第7.4.4.170図 (1) D-1 破碎帯 ボーリング調査結果 (2号炉原子炉建屋付近) コア柱状図 (H24-D1-4孔)

第7.4.4.171図 (1) D-1 破砕帯 ボーリング調査結果 (2号炉原子炉建屋付近) コア柱状図 (H24-D1-5孔)

第7.4.4.174図 (1) D-1 破砕帯 ボーリング調査結果 (2号炉原子炉建屋南方) コア柱状図 (H19-No.2孔)

第7.4.4.181図 (1) D-6 破砕帯及びD-5 破砕帯 ボーリング調査結果 (1号炉原子炉建屋付近) コア柱状図 (H19-No. 4)

第7.4.4.181図 (3) D-6 破砕帯及びD-5 破砕帯 ボーリング調査結果 (1号炉原子炉建屋付近) コア柱状図 (H19-No.4)

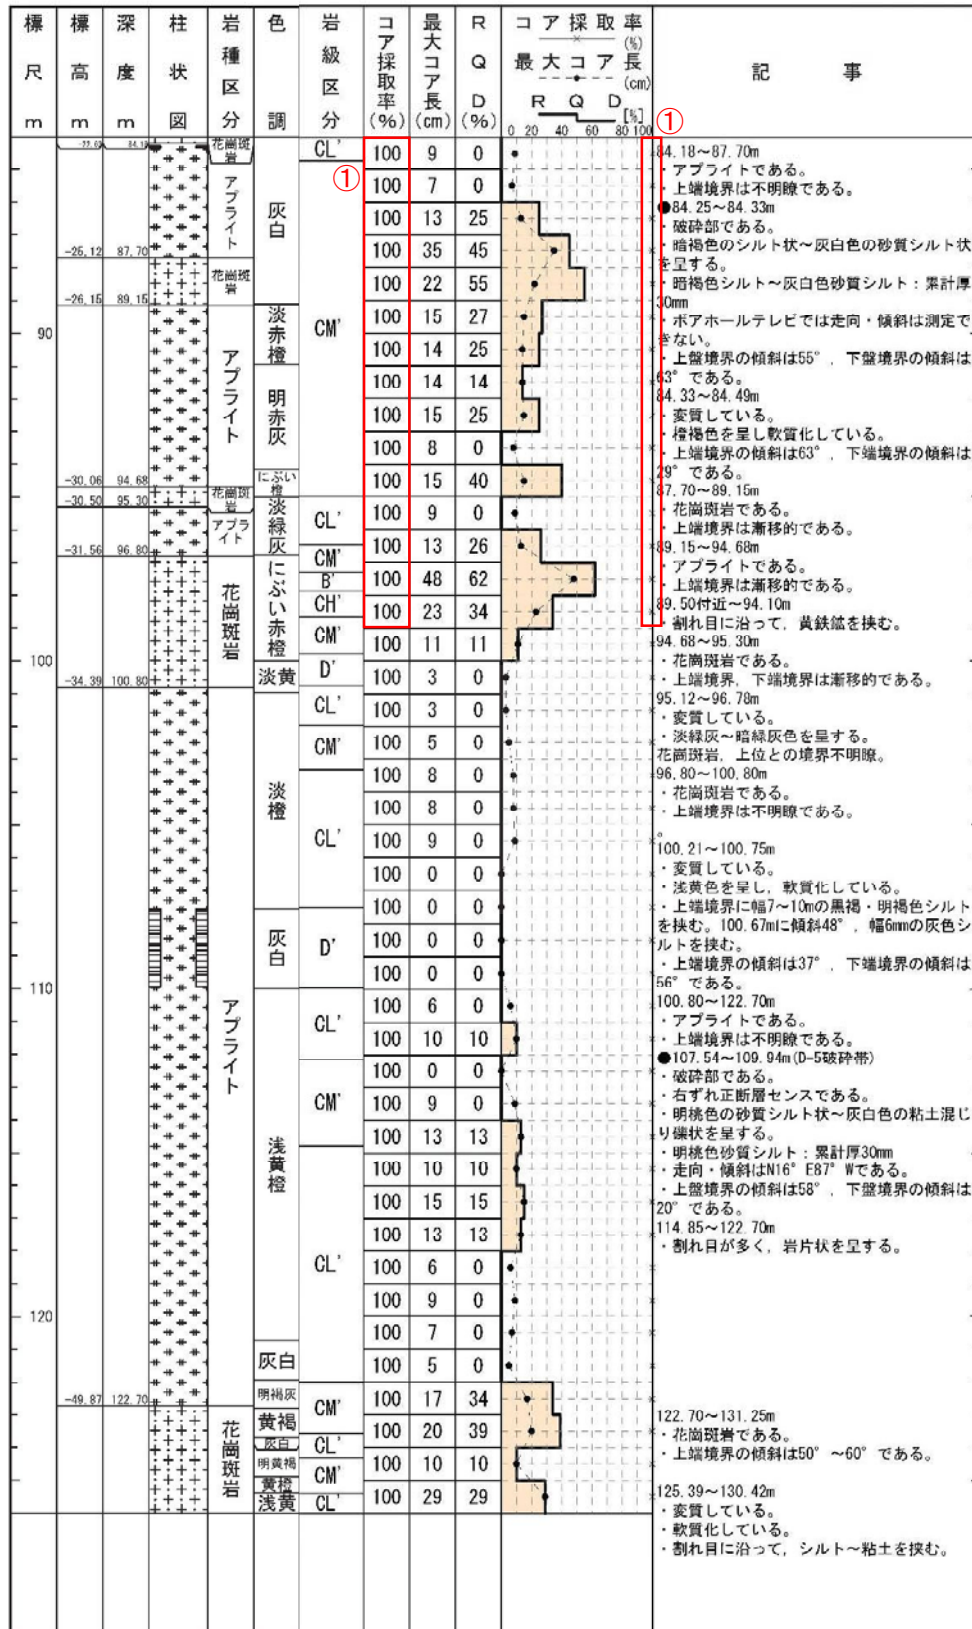
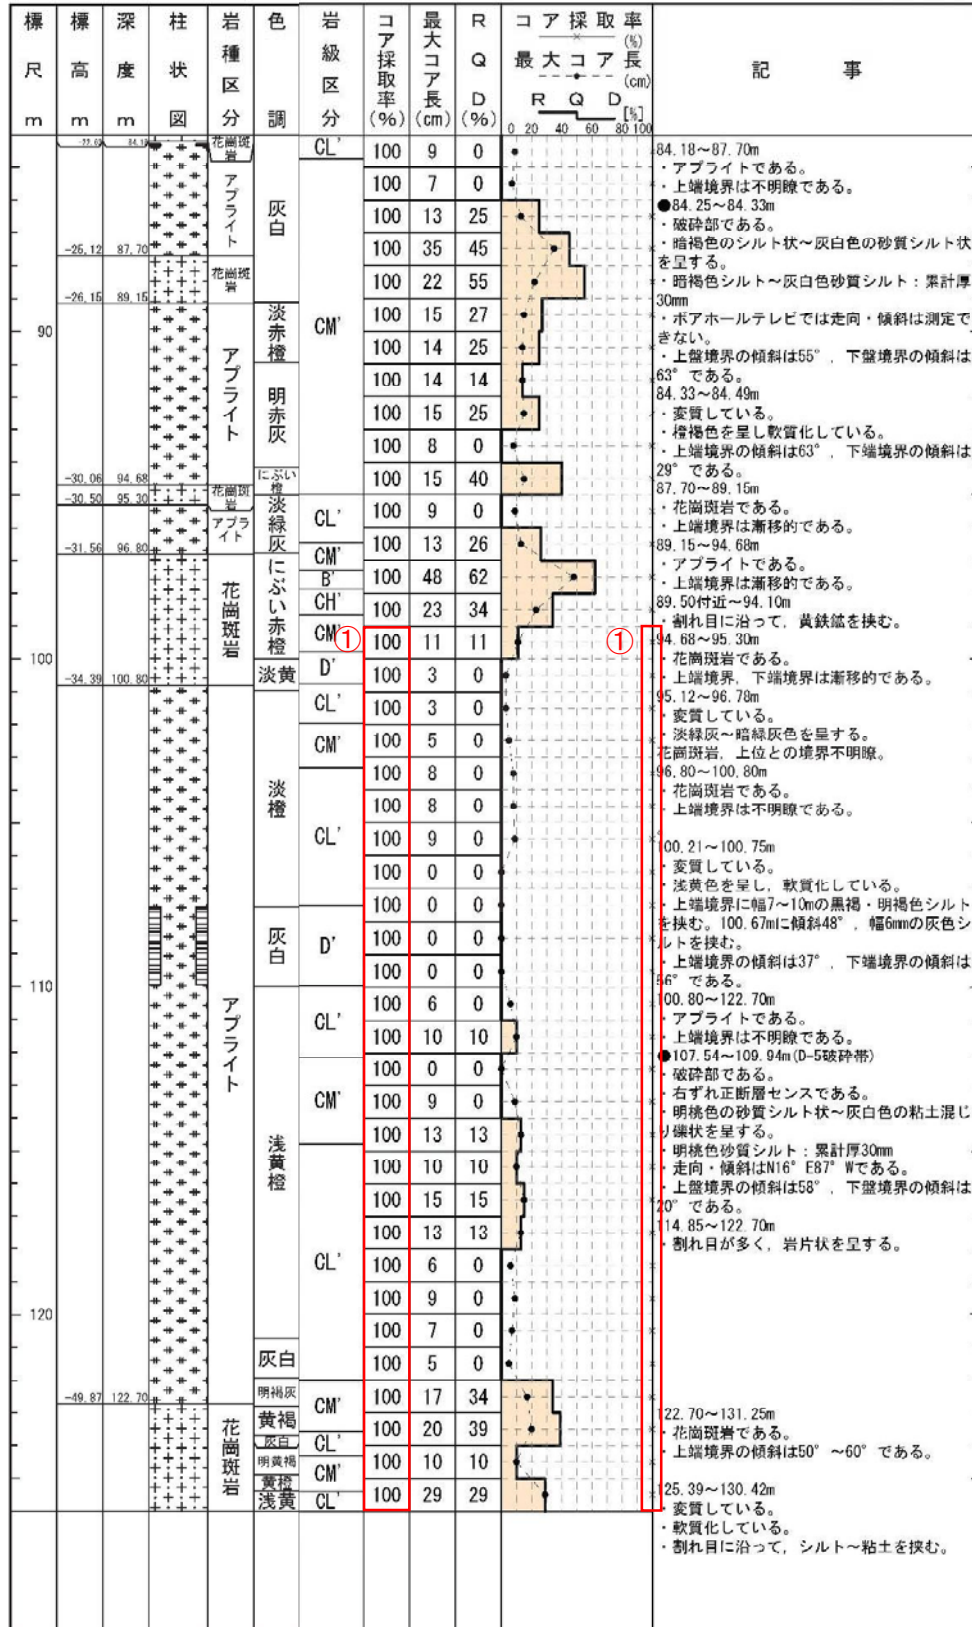
2-26(分類b)①
報告書の記載漏れを修正したため。

2-26 (分類b)①
報告書の記載漏れを修正したため。

第7.4.4.181図 (4) D-6 破砕帯及びD-5 破砕帯 ボーリング調査結果 (1号炉原子炉建屋付近) コア柱状図 (H19-No. 4)

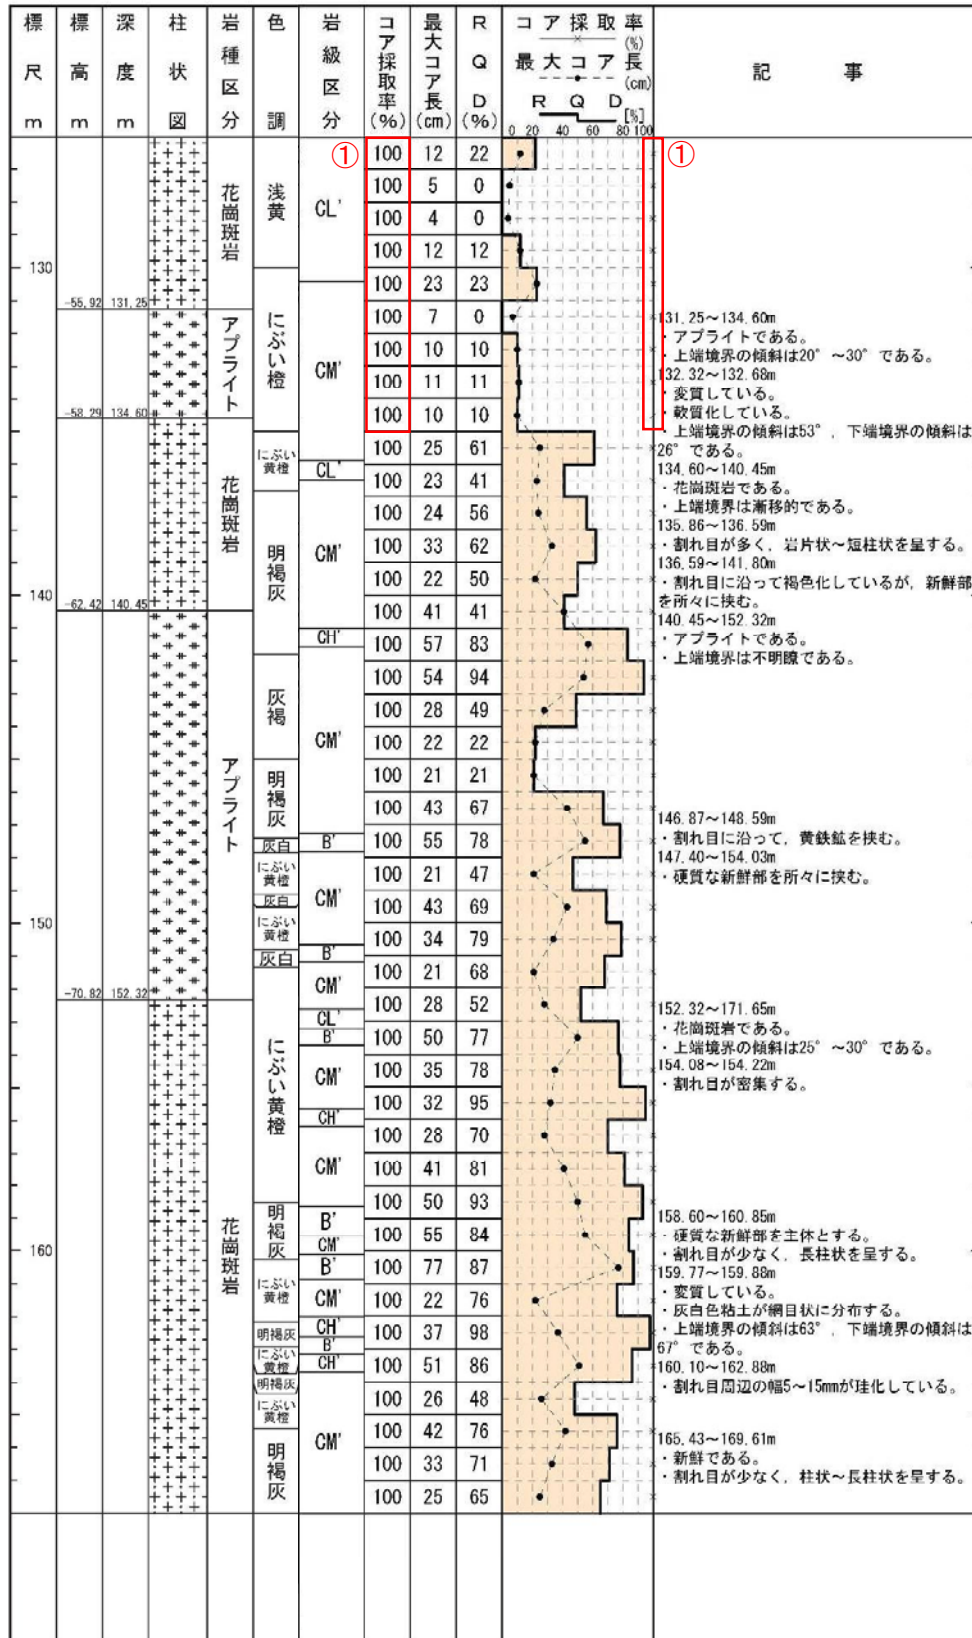
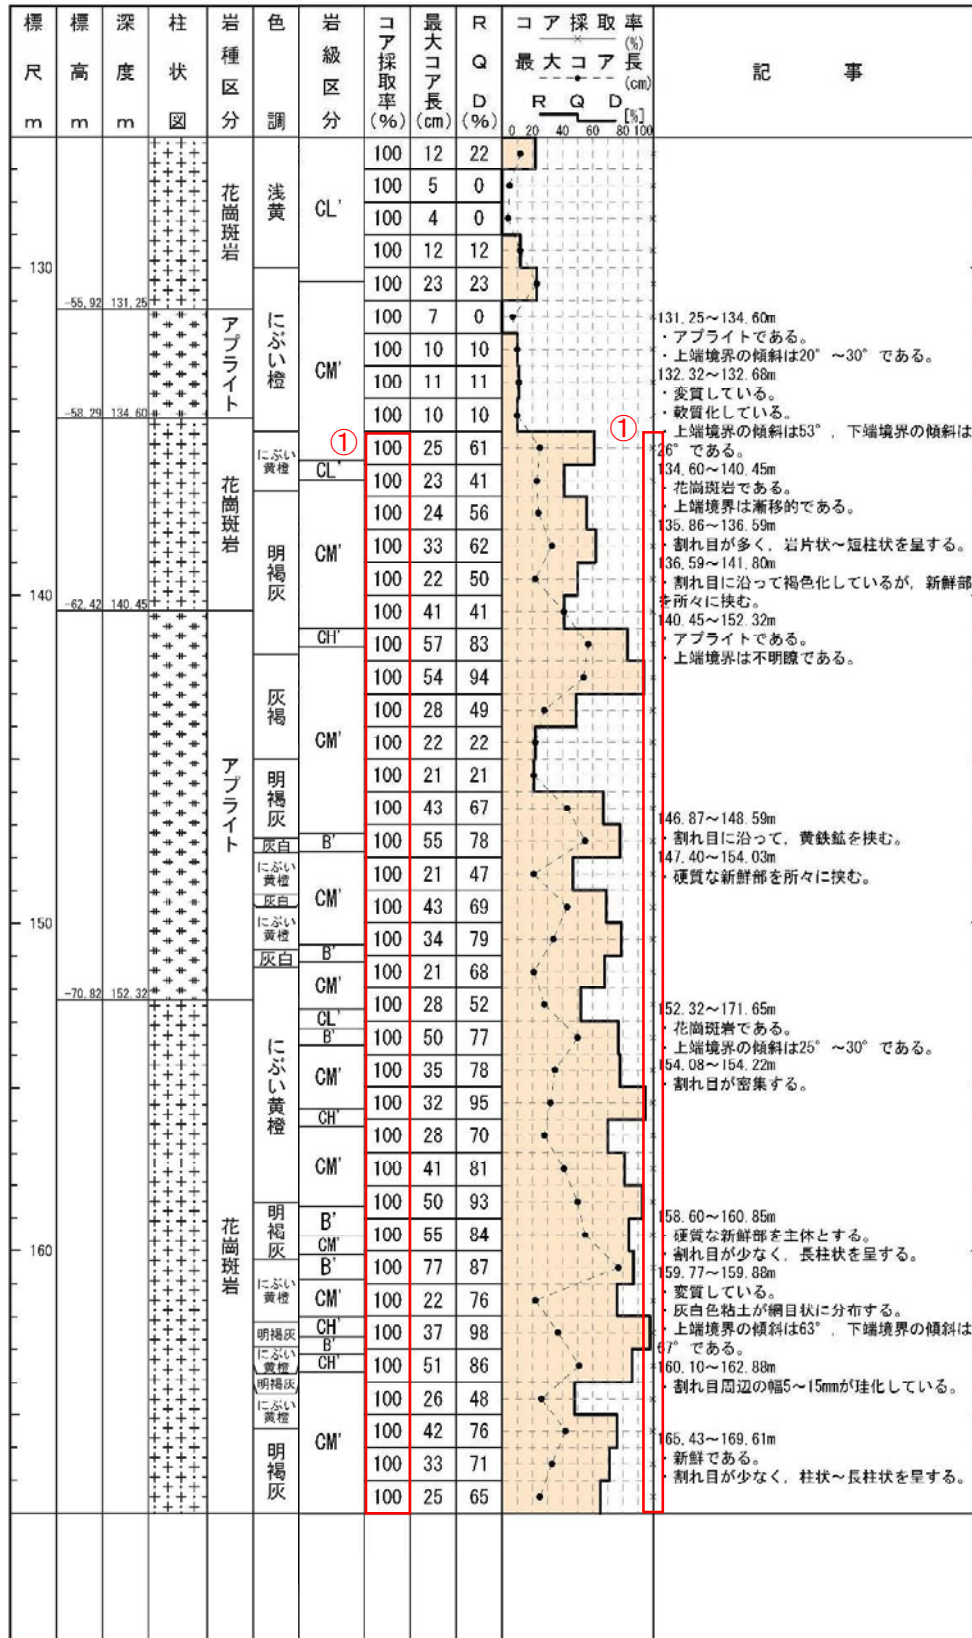
2-26 (分類b) ①
報告書の記載漏れを修正したため。

2-26 (分類b) ①
 報告書の記載漏れを修正したため。

第7.4.4.181図 (6) D-6 破砕帯及びD-5 破砕帯 ボーリング調査結果 (1号炉原子炉建屋付近) コア柱状図 (H19-No. 4)

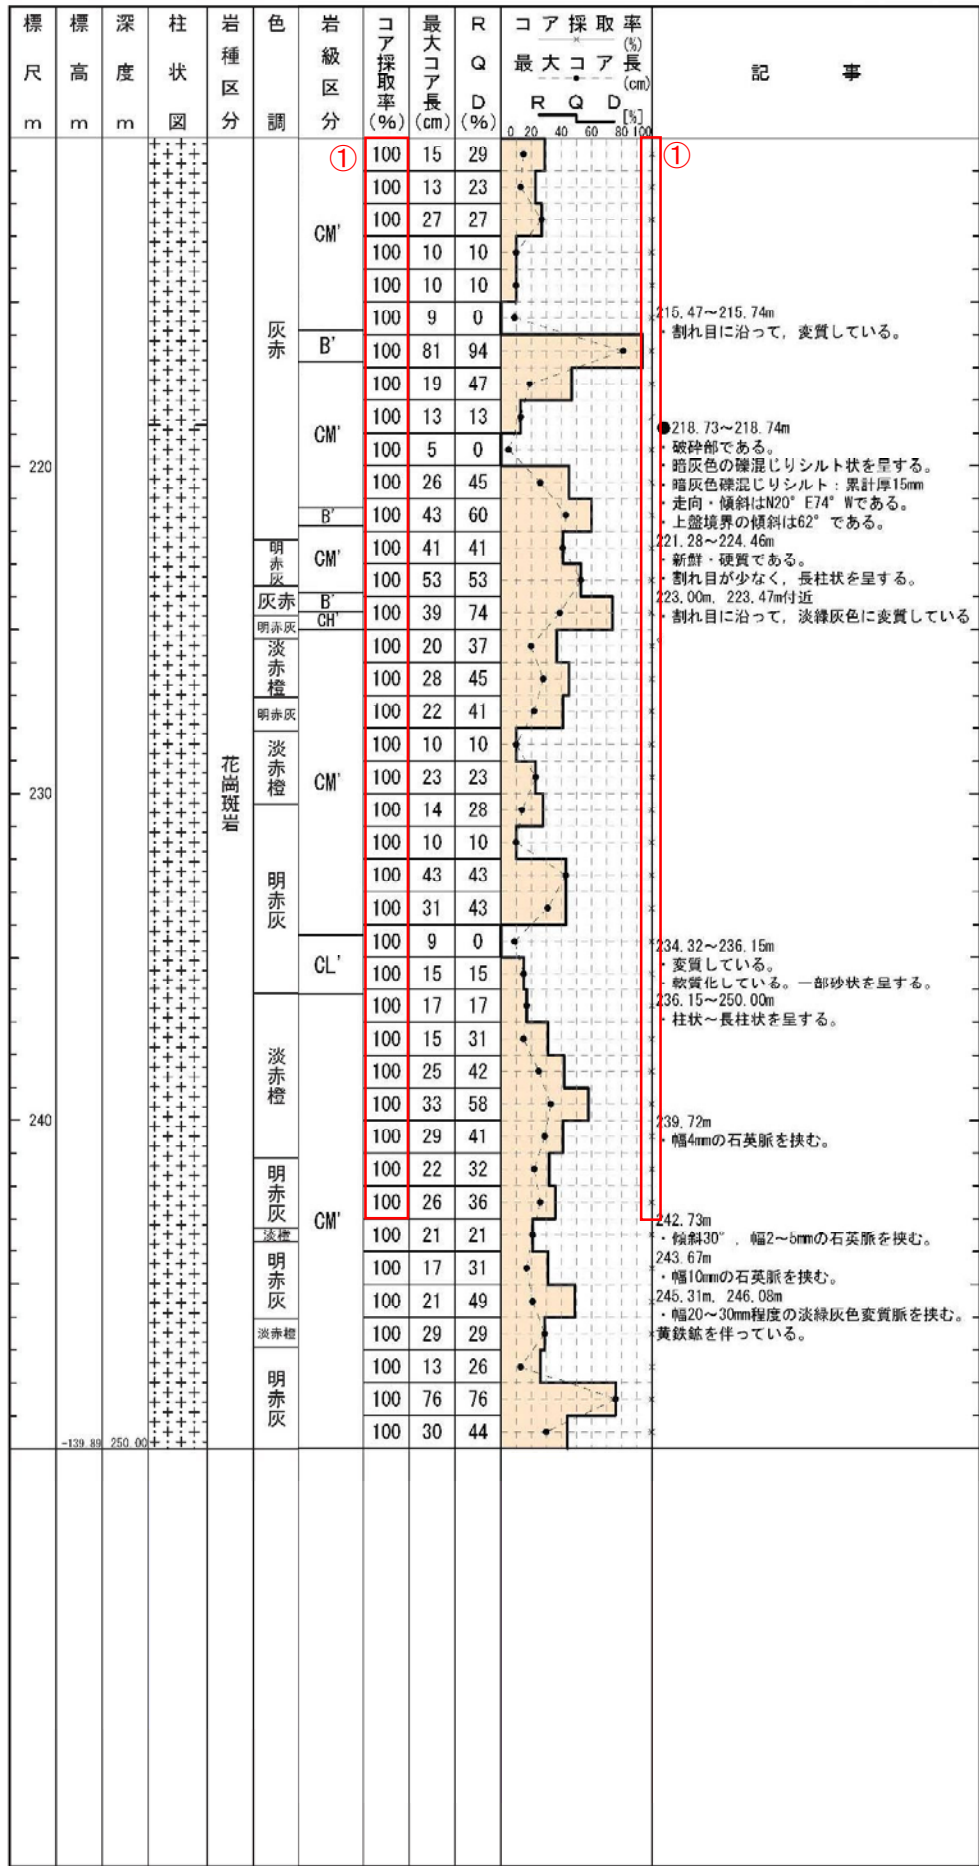
2-26(分類b)①
報告書の記載漏れを修正したため。
